SR-RX-v2: приймач і портативна радіолабораторія

Лише прийом в ефірі. Інженерна редакція від 4653188. Статус і незакриті ворота: ../../COMPLETION.md та ../../OPEN_ITEMS.md.

Не є комплектом для виробництва PCB; див. OPEN_ITEMS.md
Джерело: STACK.md v2
Теоретичний проєкт — перевірити на стенді
SR-RX-v2 — зміст E1-E5
SR-RX-v2
Sheet: /
File: sr-rx-v2.kicad_sch
Title: SR-RX-v2 — зміст електричної схеми
Size: A2 | Date: 2026-10-23 | **Rev: v2.1**
KiCad E.D.A. 10.0.7 | Id: 1/17

AON і UV

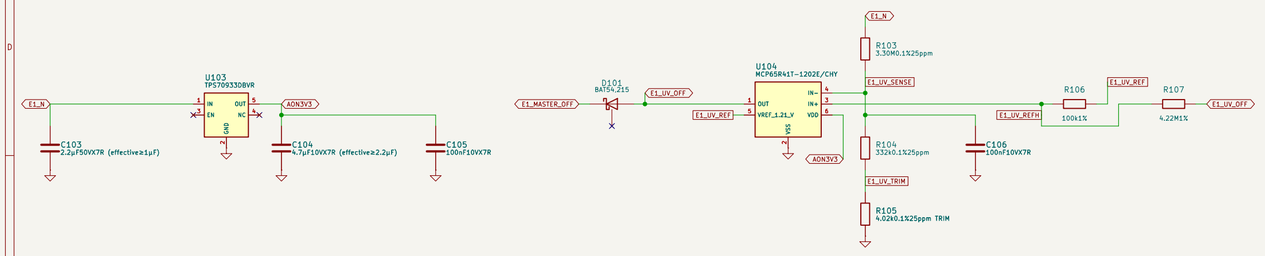
E1-04 — OPEN, блокує випуск — STACK §5.1 (AON, UV): §8 (Супервізор AON)
UV ±0.1 V потребує індивідуальної калібровки; held OFF проти кнопки, старт SYS12 після release і порядок із програмною відсічкою E3-07 ще не перевірені.
Ворота (стенд): До батареї current-limited sweep 14→12→14 V при 25 і 50 °C: trip 12.8±0.1 V, release 13.6±0.1 V, drift≤50 mV. Калібрувати R105. AON без INA ≤11 µA. Утримуванням кнопки не можна обійти UV. 20 PD cycles без самозапуску. При провалі fallback TLV3012 із нижнім плечем 346.04 kΩ і повним повторном тесту. Після UV release (13.5…13.7 V у стійкості) одне натискання кнопки мусить одразу дати E1_PG_SYS12 без подальшого заряду — з реальним пусковим навантаженням (LAB5 з примусово ввімкненими вентиляторами, старт Q6A) при 25 і 50 °C, без повторного UV trip і без циклу програмної відсічки 13.05 V; інакше E1-04 не пройдено. v2.1, рішення власника: EN-резерв SYS12 R108 4.99k / R109 562R 0.1% 25 ppm/K. UV-мережа R103-R107 без змін: wake ≤13.27 V на E1_SW навіть за внутрішніх 100 kΩ ±20% і припущених ±3% порога EN. Порядок release > wake + спад E1_N-E1_SW (≈0.06 V) чинний, доки фактичний поріг EN наростання не більш як на 4.3% вище 1.35 V; його вимірює Ж-03 (wake >13.30 V → R109 576R і повторна розгортка: після перепаювання wake ≤13.30 V і sleep ≥10.9 V, інакше reject).

Резервний sleep 10.9…11.8 V нижче точки стабільності Q6A 11.5 V; при відмові UV і Pico резерв уже не знімає SYS12 до проєдання Q6A, тож основним відсіченням лишається UV trip U104. Якщо кнопка на піні A обходить утримуваний OFF, SYS12 тепер стартує вже від ≈12.2…13.3 V — тобі кнопку вести через супервізор. Симуляцій відмови UV (вихід компаратора примусово low): резерв знімає SYS12 при 10.9…11.8 V без циклів sleep/wake.
Порядок порогів на кожному екземплярі, разом з E3-07: за максимального й мінімального навантаження виміряна програмна відсічка, приведена до E1_N (13.05±0.1 V), мінус виміряний тут trip ≥0.10 V, а під час контрольованого розряду graceful shutdown (5 s dwell + завершення Linux) завершується до апаратного UV trip. Інакше — повторний trim R105 або reject.

Захист USB-PD

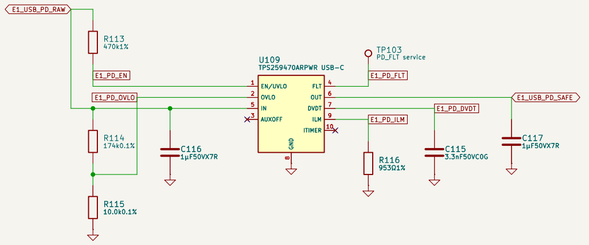
E1-06 — OPEN, блокує випуск — STACK §5.1; §5.6; §8.1 (J21 і USB-C; просідання дисплея і Q6A)
Термо, transient, ESD та узгодження захистів не доведені на реальному PCB.
Ворота (стенд): Силова плата reflow. Перевірити USB-PD OVLO≈22 V, ILIM≈3.5 A, hot-plug 0→20 V і reverse blocking. TVS E1_SW не вважати гарантією захисту 28 V eFuse. SYS12: C4 RF A/B і 60 min при 4.2 A, входи 14/16.4 V; батарейний шлях 4.6 A при case 50 °C. Перед виготовленням PCB потрібні layout, ERC і DRC.

LAB5

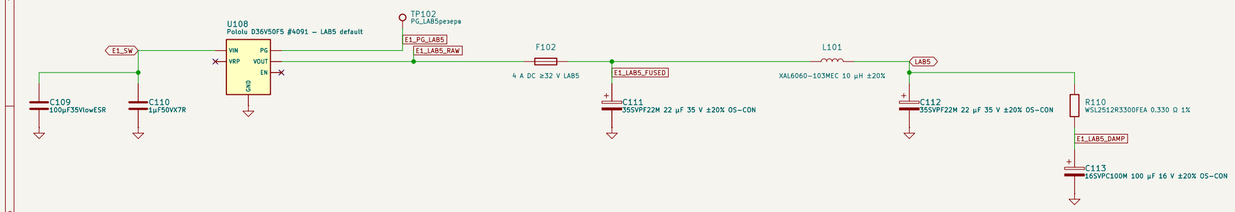
E1-05 — OPEN, блокує випуск — STACK §5.1 (LAB5); §8 (LAB5); §8.1 (нагрів запобіжників)
Default LAB5: D36V50F5 +4 A fuse; конкретні parts фільтра обрані. Агрегатний струм, converter/filter stability, температура і напруги на кінцевих навантаженнях не підтверджені.
Ворота (стенд): U108 D36V50F5 #4091; F102 4 A; L101 XAL6060-103MEC; C111/C112 35SVPF22M; C113 16SVPC100M; R110 WSL2512R3300FEA. Звірити площу, висоту і land patterns. Виміряти всі режими: LAB5 ≤3.2 A continuous; blower reserve 0.25 A continuous /0.50 A startup; SB_LNA 65 mA враховувати один раз у LANT≤1 A. Додаткова policy: I_ANT+0.83 A×EN_LAB≤1.5 A. За 5 V та 0…50 °C підтвердити C111/C112 effective ≥10 µF; C113 початково ≥80 µF; step 10…90% без осциляцій; 5 V±5% на КОЖНОМУ пристрої після switch/кабелю. Термо 30 min при 3.2 A і середовищі 50 °C; до 4 A transient із логом запобіжника та пульсацій. Вихід модуля 5 V±4% та drop L101 не гарантують USB 4.75 V у всіх допусках: low unit відбракувати або переробити живлення. Пара LT3045 (E2-04, v2.1 VSET 4.30 V) окремої вимоги до LAB5 не має: її приймання — вимірний V(EZ_LNA_IN)-V(OUT5) ≥0.40 V при 3.2 A LAB5 / 1 A пари / 50 °C. Відкрито: MPN F102 з холодним опором ≤10 mΩ і опір з'єднання LAB5 E1→E2 ≤10 mΩ (кожні 10 mΩ — 32 mV при 3.2 A). Якщо actual сума перевищує бюджет — формальний concurrency cap/rail redesign із повтором тестів.

J21: захищене живлення 12 V

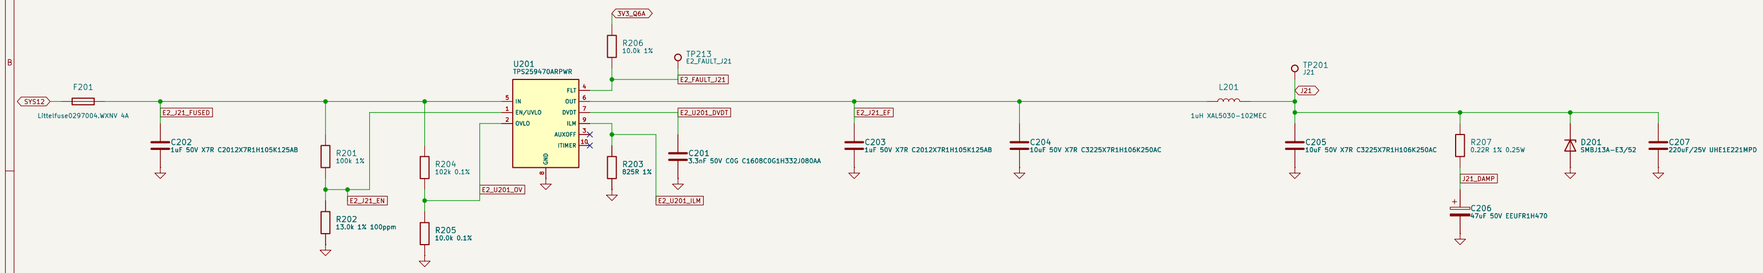
E2-05 — OPEN, блокує випуск — STACK §5.1 (DISP12); §5.2; §8 (зворотне живлення)
Відсутність фантомного живлення Q6A, вимкнення дисплея та фізична правильність кінцевих кабелів потребують перевірки з реальним обладнанням.
Ворота (стенд): За активної LAB5 і вимкненої Q6A: 3V3_Q6A та upstream VBUS близько 0V; PICO_DISP_EN низький. Продзвонити розрізаний VBUS, ключовані роз'єми E3/E5 та сигнал PWR_ON_KEY. UVLO J21 (v2.1, R202 13.0k):
Джерело з обмеженням струму на E2_J21_FUSED, Q6A або e-load на J21, повільна розгортка 0→12.5→0 V при 25 і 50 °C — увімкнення 10.09...10.83 V, вимкнення 9.18...9.88 V (з TCR 9.99...10.95 / 9.08...9.99 V), без брязкоту OUT/FLT під час пуску; кроки навантаження SYS12 0.3↔3 A при SYS12 = 11.0 V і біля UV trip — мінімум E2_J21_FUSED вище вимірюваного порога вимкнення, без FLT і скидання Q6A. Спрацювання UVLO вимикає Q6A, і Pico через 3 s відкриває #2813 (засувка OFF, перезапуск лише кнопкою при ≥13.6 V) — очікувана поведінка. Імпульс Pico на PWR_ON_KEY реалізований у прошивці (firmware/pico/README.md, «Q6A power-on key»: 900 ms через 1.5 s без 3V3 Q6A, до 3 спроб через 5 s, лише після power-on Pico або перезапуску кнопкою; у 3-секундному вікні OFF після UVLO клавіша не натискається, і після перезавантаження WDT тех): B11 (автостарт, імпульс 20/20, build/09-testy.md

Ж-02/Ж-02а) — відкритий стендовий пункт.

LNA4V5: паралельні LT3045

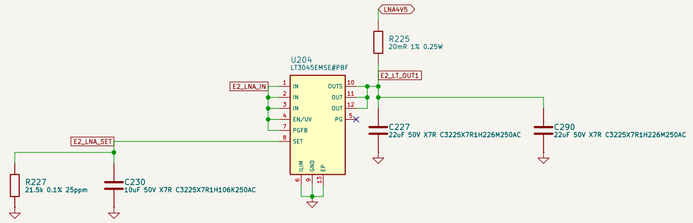
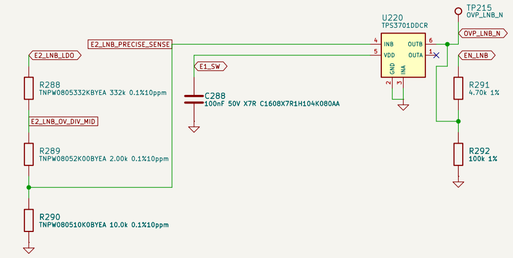
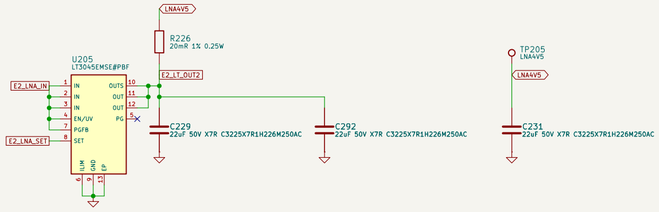
E2-01 — OPEN, блокує випуск — STACK §5.1 (LNA4V5, LNB13V2, BONI13V8); §8 (пара LT3045; TPS7A4701)
MPN L/C і діодів обрані. Ефективна ємність, ESR/ESL, демпфування LC та від'ємний викид OUT залежать від розведення і реальних деталей.
Ворота (стенд): Перевірити COUT ≥10uF при робочому bias/температурі, ESR LT3045 <20mR і ESL <2nH; виконати тести ступінчастого навантаження, RF-шуму та від'ємного OUT ≥ −0.4V.

E2-04 — OPEN, блокує випуск — STACK §5.1 (LNA4V5); §8 (пара LT3045); §8.1 RF-3
v2.1, рішення власника (R-E2-18): R227 21.5k задає LNA4V5 4.30V (4.208…4.392V). Запас на папері: LAB5 min 4.80V (5V−4%) − 3.2A×29.8mΩ L101 − 1A×9.4mΩ L205 = 4.695V на E2_LNA_IN, тобто 0.395V над VSET: +135mV проти типового dropout 260mV (500mA на IC), +45mV проти 350mV max при 25°C, −55mV проти 450mV max у повному діапазоні температур — ще до F102 і з'єднання E1–E2 (кожні 10mΩ ≈ −32mV при 3.2A). Близько 0.4V — коліно PSRR.
Розподіл струму й температура не підтверджені. Сума індивідуальних номінальних ILIM LNA більша за 1A пари.
Ворота (стенд): Перевірити LAB5 min, навантаження пари до 1A, температуру кожного LT3045 та слав до антени.
Дотримуватися контракту R-E2-17: сума INA LNA1-4 + резерв 65mA S-band ≤1A; разом із резервом LAB—порту ≤1.5A.
Приймання: при 3.2A LAB5, 1A на пару і 50°C виміряти E2_LNA_IN, OUTS і LNA4V5: вимога — виміряний V(E2_LNA_IN)−V(OUTS) ≥0.40V, LNA4V5 на TP205 4.19…4.39V при 1A пари (VSET 4.208…4.392V мінус до 12mV на баластні 20mΩ при 600mA); пульсації та спури 500kHz…2MHz на портах LNA при 0.17A і 0.6A. Окремої вимоги LAB5 ≥4.90V для E2–04 немає: E1–05 лишає відбір low LAB5 для USB. Відкрито: MPN F102 з холодним опором ≤10mΩ і з'єднання E1–E2 ≤10mΩ. Кожен LNA має працювати при зниженому зміщенні: найгірше ≈3.95V на LNA (≥0.45V над 3.5V Uputronics #40); базові струми INA3221 (RF-3) перемірати при 4.3V. Невиконання — reject модуля LAB5 або перепроектування рейки.

RTL-B: комутований VBUS

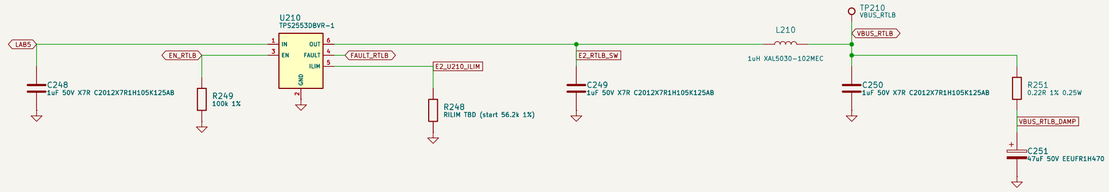
E2-03 — OPEN, блокує випуск — STACK §5.1 (VBUS RTL-B, BONI13V8): §8 (струми; TPS2553DBVR-1 п. 3):
§8.1 RF-2, HF-8/RF-5
Остаточні ILIM і пускові струми RTL-B, Lime, LNB, Boni та LaNA WB потребують натурних вимірів; ємність riser і комерційних модулів не опублікована. Поріг OVLO Boni (R263/R264, стартовий розрахунок 102k/9.09k) STACK §5.1 вимагає перерахувати для 13.8 V; на стенді його не перевіряю.
Ворота (стенд): FNB58/INA228/INA3221: 20 холодних і теплих пусків, струми стримінгу, K3 і SOA. Установити ILIM 1.5-2× вимірюваного струму з допусками. Boni (v2.1, R-E2-19): RILM 7,15k 1% ≤100 ppm/K → ILIM 0.122...0.153 A (0.1215...0.154 A з TCR) проти найгіршого сталого ≈79.7 mA (Boni 65 mA тип. + bleed E4 до 14.35 mA → R283/R284 і DCS tap), тобто 1.53...1.92×; з блокувальним елементом E4-06 (+≈1.6 mA) ≈81.3 mA і 1.5× = 0.122 A — на межі ILIM min. Після HF-9 (струм Boni-Whip холодним і гарячим при 13.8 і 14.1 V) перерахувати RILM = 903/(ILIM-0.0112); ILIM min ≥1.5×. ILIM max ≤ min(2×, DC-рейтинг bias-tee ≥0.16 A). Електронне навантаження на BONI13V8 при 13.8 V: спрацювання в межах 0.122...0.153 A, поведінка понад TA 80 °C. Тверде K3 на P5 при ввімкненому bias (v2.1, Q2903 послідовно): пара Q2903 самозміщується біля VGS(th) і тримає BONI13V8 на ≈1.2...4.4 V; струм U214 — між foldback ≈0.09...0.115 A (Figure 22, VOUT = 0) і ILIM. U214 ≈0.9...1.9 W. Q2903 ≈0.1...0.7 W у лінійному режимі; FLT мовчить — записати BONI13V8, струм, температуру корпусу Q2903 і поведінку U214 (обмеження чи TSD) до зняття EN_BONI та підтвердити, що labd знімає EN_BONI за min_voltage_s і PG_BONI ≤2 s. Межа labd 0.113 A не змінюється. Загальний LAB5 тестується за новими воротами E1 для D36V50F5 + запобіжник 4A: старі 2.5A не є лімітом default-збірки. OVLO Boni (STACK §8.1 HF-8/RF-5): без Boni-Whip і зі струмовим обмеженням — повільна розгортка вузла E2_BONI_LDO (вхід eFuse U214) 13.8→15.5→13.8 V, записати пороги спрацювання й відпускання; OVLO не спрацьовує в смузі 13.8 V, поріг вище 14.145 V (макс. LDO) і нижче 15 V (межа Boni). Поза вікном — перерахувати R263/R264 і повторити.

N-E2-01 — примітка — STACK §5.1 (VBUS RTL-B): §8 (TPS2553DBVR-1 п. 3)
R248 = RILIM TBD (старт 56.2k 1%, ≈0.47 A ном.). STACK не задає номінал для VBUS RTL-B, лише правило: RILIM = 1.5-2× вимірюваного струму. Ворота: E2-03 (20 холодних і теплих пусків, пусковий струм до deglitch 5 ms).

LNB: малошумна захищена шина

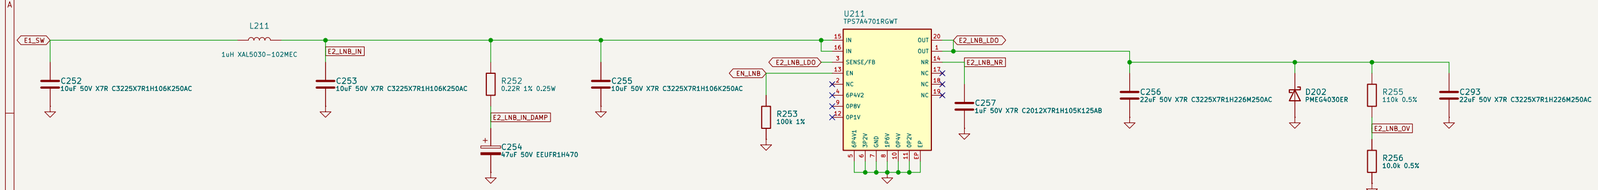
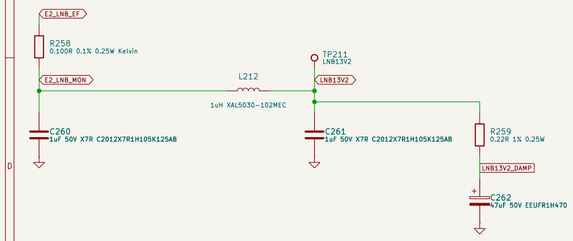
E2-02 — OPEN, блокує випуск — STACK §5.1 (LNB13V2); §8 (TPS7A4701); §8.1 RF-4
Статичне вікно OVP LNB закрито TPS3701: 13.56–13.96V. Швидкий вихід при відмові LDO не обмежено гарантованим максимальним часом у datasheet: 9.9µs компаратора і близько 12µs EN-off eFuse заявлені лише типово. Ворота (стенд): Без LNB і зі струмовим обмеженням подати на вузол LDO контрольований стрибок 13.2→16.4V; осцилографувати F-вихід при мін./макс. навантаженні, на холоді й при 50°C. Отримати граничні імпульсні параметри Bullseye: якщо потрібно, додати швидше відслідкування/обмеження з гарантованим часом.

Thermal sensors

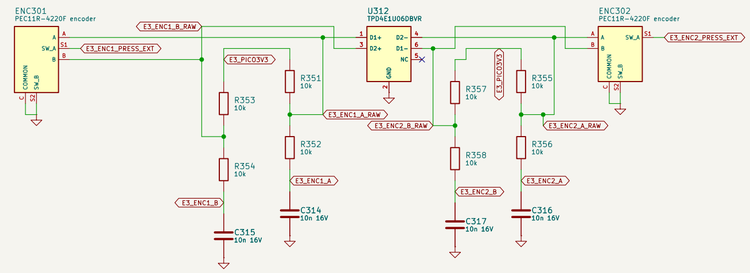
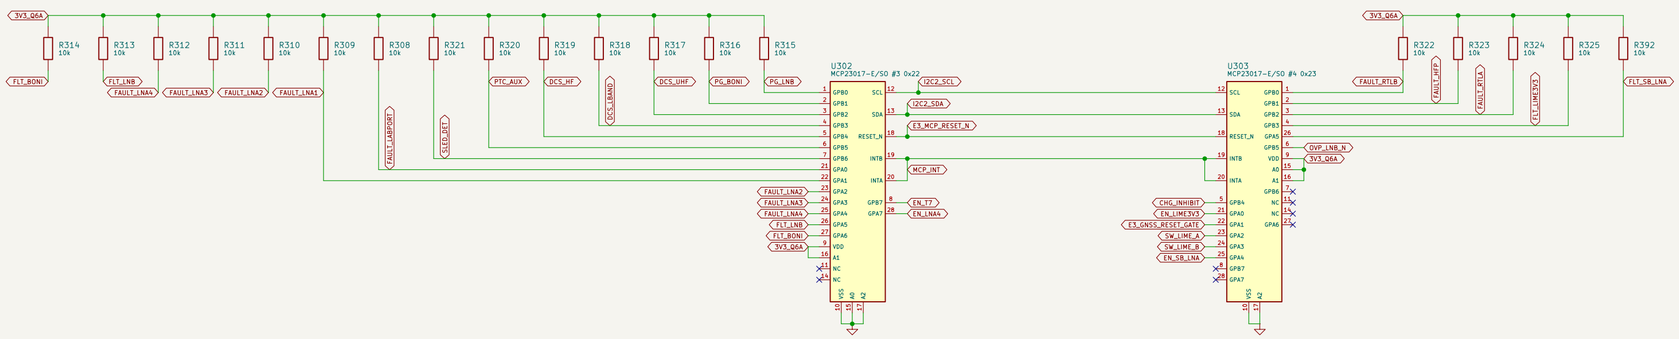
E3-06 — OPEN, блокує випуск — STACK §5.6; §8 (тепло)
BOM candidate Semiware MF52A103F3950 is selected for both NTCs; purchased-lot curve, attachment, lag and installed calibration remain unqualified.
Ворота (стенд): Verify 10k +/-1% at 25 C and manufacturer B25/50 = 3950 +/-1%; use the exact maker R/T table. Fit an insulated bead/strain relief on the panel spreader and frame; check 25/60/68 C against a reference thermometer, qualify lag and open/short/stale fail-safe behavior. Remain inside the −20..120 C sensor range.

E3-05 — OPEN, блокує випуск — STACK §5.2 (MCP23017 #3/#4)
Shared MCP interrupt requires open-drain configuration before interrupts are enabled, plus measured I2C rise time and VDL.
Ворота (стенд): Set ODR=1 and MIRROR=1 first. Validate 100kHz, rise <=1000ns, 1e6 reads under load, 20 cold/20 warm boots, and 10us FAULT capture.

External IMU

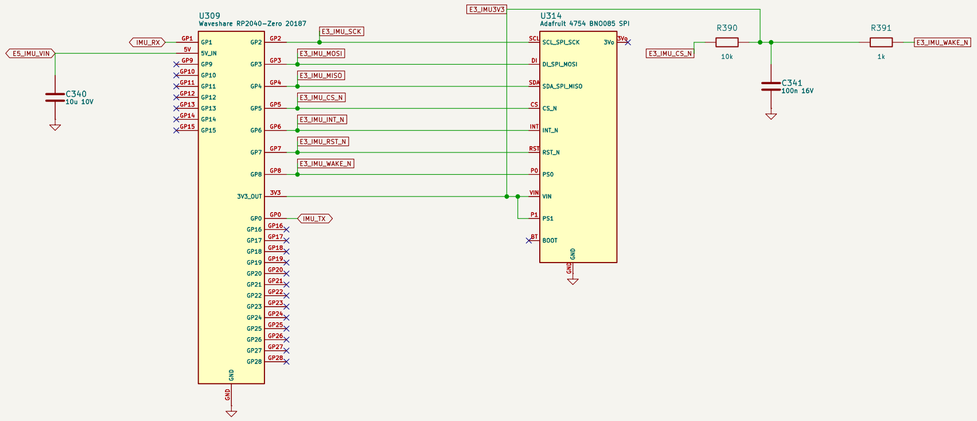
E3-01 — OPEN, блокує випуск — STACK §2.8; §5.2; §8 (пак IMU); §8.1 (пак IMU)
IMU assembly and two metre single-ended UART need bench verification. Internal named-pad wiring is specified, but no physical harness has been measured.
Ворота (стенд): Check actual module revision, GX16 plug/socket viewing direction and continuity to E5 design pinout; validate input Schottky and TVS at both ends; 1e6 frames with zero CRC errors. Upgrade to differential interface if errors occur.

DC detectors: LBAND

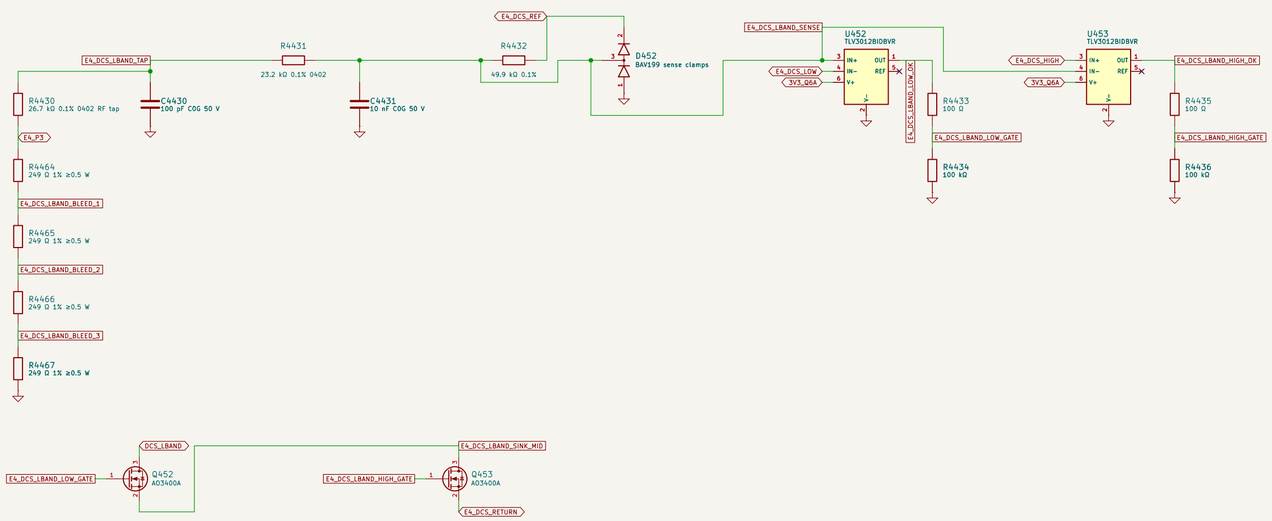
E4-06 — OPEN, блокує випуск — STACK §5.3 (DC-sense); §8.1 HF-10
Three concrete protected bipolar DC-window detectors are designed; threshold, RF loading and power-off backfeed still need prototype qualification. v2.1 (owner decision): each sensed bias branch has an E2 back-to-back P-MOSFET blocking element (Q2901/Q2902/Q2903 DMP6050SSD-13 with a 100 nF gate-source capacitor, held open by low EN_LNA2/EN_LNA3/EN_BON1) between the protected E2 node (TPS2553/INA3221/U214, polarized capacitors) and the E4 port node; ±30 V at the assembled port is a design target until bench-proven. Not covered (W2 GR-2 review): the direct P8 port (ch4) has no DC-window detector and no blocking element. With the P8 accessory off-board, panel J408 = U.FL J427 sits on E4_RF_CH4, the RF_DC node of TCBT AA24, whose DC port BIAS_CH4 runs through E2 L209 and shunt R246 to TPS2553 U209 OUT (E2_LNA4_SW: OUT abs max −0.3…7 V, TI TPS255xx Rev. G §6.1, https://www.ti.com/lit/ds/symlink/tps2553.pdf, read 2026-11-07) and the INA3221 U216 channel-1 inputs: foreign DC on P8 reaches that protected E2 node, and own ch4 bias reaches whatever is plugged into P8.

Ворота (стенд): Verify each DCS LOW at 0 V and HIGH by ±0.100 V in both sweep directions over the admitted temperature/supply range; record thresholds/hysteresis. With own bias OFF and Q6A ON/OFF (3V3_Q6A <0.1 V when OFF), apply foreign DC at each assembled port P2/P3/HF_CM: (1) slow ±30 V limited DC; (2) fast-edge hot plug — a pre-energised current-limited ±12/±24/±30 V source switched onto the port through a coax plug or relay. Pass: BIAS_CH2/BIAS_CH3/BON1 3V8 (TPS2553 OUT, INA3221 inputs, U214 OUT) stay within −0.3…+0.3 V, no INA/MCP fault; repeat at 0 °C and 50 °C. The DPS-150 cannot reach 30 V from the project's 20 V PD or 4S sources; use a source that really delivers 30 V. Hot plug while own bias is ON is not covered and must not be tested destructively. Also measure off-state leakage (protected-node rise <0.1 V at 50 °C). The on-state drop at 184.5/54.5/80 mA including the cold VGS(th) corner (VGS ≈ −4.2 V on the 4.30 V rail: total ≤0.25 V to the antenna). turn-on with and without trapped charge (the ≈48 µF protected reservoir dumps into the port outside the TPS2553/U214 limit) and unchanged soft-start/ILIM. A shorted FET is not detectable: an open element on LNA2/LNA3 is silent. Measure RF tap and element IL/RL/NF impact. Require startup/reference-fault HIGH and own bias OFF ≥500 ms before preflight; readiness stays false until qualified. Check floating/open antenna as well as 0 Ω/50 Ω DC loads. Include the 996 Ω bleed load in current baselines and measure its RF loss/parasitics. Reject false-safe at ±0.100 V: false-unsafe units also fail usability qualification. Also qualify cold minimum-supply reference-feed headroom: the arithmetic model requires D450 Vf ≤1.015 V at VDD 3.135 V and REF 2.072 V for at least 80 µA LM4040 cathode current. Reference collapse must force HIGH, and must not be misreported as a working detector. P8/ch4 (W2 GR-2): the foreign-DC test above cannot pass on P8, which has no detector and no element; whether ch4 gets an E2 blocking element or a DC-window detector is an owner/E2 decision. OPEN under this gate. Until then P8 must never see a foreign DC source, and EN_LNA4 (low at startup, design/readiness-contract.json startup_output_requests: no DC preflight for LNA4 in software/srrx/policy.py DCS) is switched on only with the P8 accessory fitted (profile rule, STACK.md:78; no hardware check).

S-band external inline pod

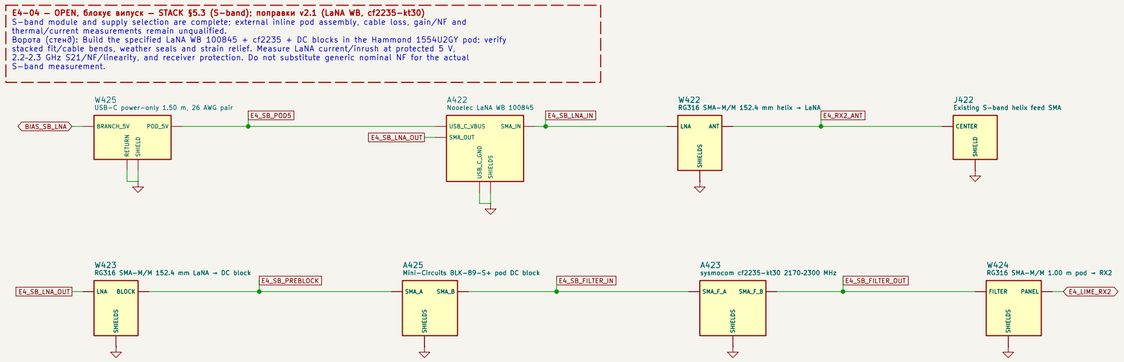
E4-04 — OPEN, блокує випуск — STACK §5.3 (S-band); поправки v2.1 (LaNA WB, cf2235-kt30)
S-band module and supply selection are complete; external inline pod assembly, cable loss, gain/NF and thermal/current measurements remain unqualified.
Ворота (стенд): Build the specified LaNA WB 100845 + cf2235 + DC blocks in the Hammond 1554U2GY pod; verify stacked fit/cable bends, weather seals and strain relief. Measure LaNA current/inrush at protected 5 V, 2.2-2.3 GHz S21/NF/linearity, and receiver protection. Do not substitute generic nominal NF for the actual S-band measurement.

VBUS HF+ з демпфованим LC

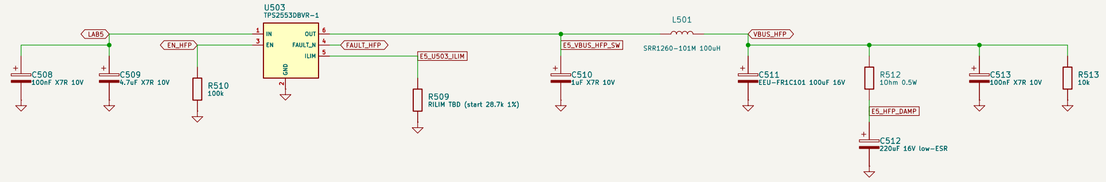
N-E5-02 — примітка — STACK §5.1, §5.2 (VBUS HF+); §8 (TPS2553DBVR-1 п. 3)
U503 = TPS2553DBVR-1 (засувка), як у STACK §5.1/§5.2. TPS2553DBVR зі сталим струмом (LCSC C55266) — лише на цьому каналі й лише якщо канал HF+ не пройде тест пускового струму STACK §8 (TPS2553DBVR-1, п. 3) при остаточному RILIM: LC 100 µH/100 µF + демпфер 220 µF ≈ 5.3 ms проти мін. deglitch 5 ms. R509 = RILIM TBD (старт 28.7k 1%). Ворота: E5-04.

VBUS RTL-A і LAB PORT

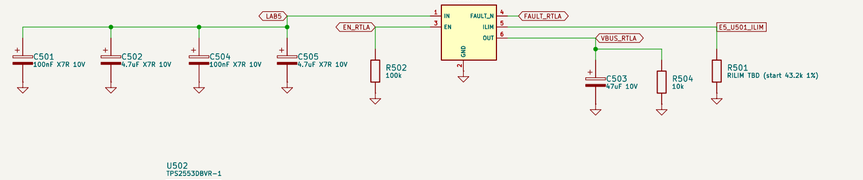
E5-04 — OPEN, блокує випуск — STACK §5.1 (VBUS RTL-A, HF+); §8 (TPS2553DBVR-1 п. 2-3)
Current-setting resistors R501 (RTL-A), R509 (HF+), R514 (T7) and R553 (IMU pack, U553) are engineering starting values (RILIM TBD): STACK §5.1 fixes only the rule 1.5-2× measured current. No measured device steady/startup currents or hot-corner proof.
Ворота (стенд): Measure current/inrush: set the RTL-A/HF+/T7 limits to 1.5-2× the measured current as STACK §5.1 requires; confirm HF+ minimum startup ≥0.75 A. Run the STACK §8 TPS2553DBVR-1 item 3 inrush test on latching U503 (HF+ LC 100 µH/100 µF + 220 µF damper) at final RILIM: only if it latches, flt TPS2553DBVR (constant-current) on this channel alone. Retry/latch test at all battery states; scope LC overshoot, IMU pack branch (R-E5-08); measure the pack supply current at the J504 lead (start-up and streaming) and set R553 to 1.5-2× (start 88.7k, 265-339 mA); short the far end of the 2 m cable and confirm U553 limits without latching, recovers after the short is removed and LAB5 does not droop below the E1-05 limits.

N-E5-01 — примітка — STACK §5.1 (VBUS RTL-A); §8 (TPS2553DBVR-1 п. 2-3)
R501 = RILIM TBD (старт 43.2k 1%, 0.544-0.673 A). STACK для VBUS RTL-A завдає лише правило RILIM = 1.5-2× виміряного струму; номінал STACK є тільки для порту LAB (R505 34.8k). Ворота: E5-04.

T7 USB3 VBUS

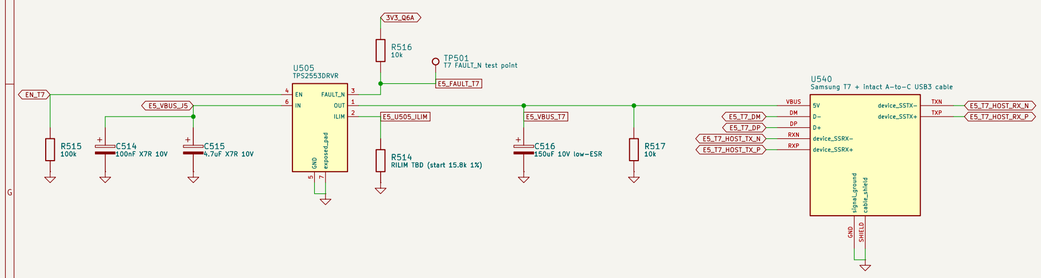
E5-05 — OPEN, блокує випуск — STACK §5.1; §5.2; §8.1 (T7)
T7 VBUS rail capacity and modified cable SuperSpeed signal integrity untested.
Ворота (стенд): With a real T7 prove J5 load <1.5 A expected operating budget, VCC_5V_PERI <=14 W, 5000M/UAS, no USB resets, flo, hot-corner TJ <=105 C for 1.5 A. Re-evaluate rail/switch/cable if failed.

N-E5-03 — примітка — STACK §5.1; §8.1 (T7)
R514 = RILIM TBD (старт 15.8k 1%, 1.51-1.73 A). STACK не задає RILIM для ключа T7 (U505 TPS2553DRVR без засувки — проєктне рішення R-E5-03/R-E5-04). Ворота: E5-04, E5-05.

PCIe x1 riser та Lime

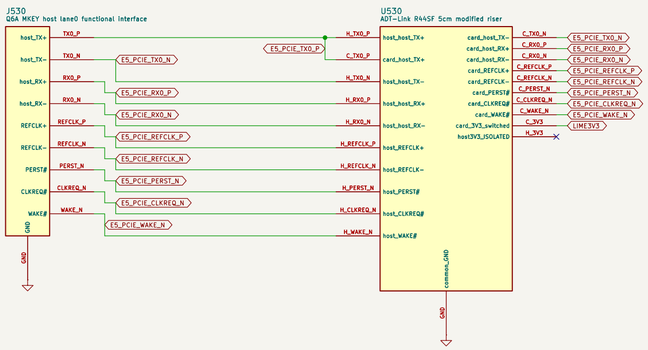
E5-03 — OPEN, блокує випуск — STACK §2.11.1; §8.1 L-1, L-12
ADT-Link R44SF connector variant and removal of ALL host 3.3 V paths are not yet confirmed.
Ворота (стенд): Confirm the part with ADT-Link; continuity-test every 3.3 V contact after modification.
Validate 8 GT/s x1, cold/warm boots and zero AER. Validate a genuine power-cycle with LIME3V3 off, including signal backfeed.
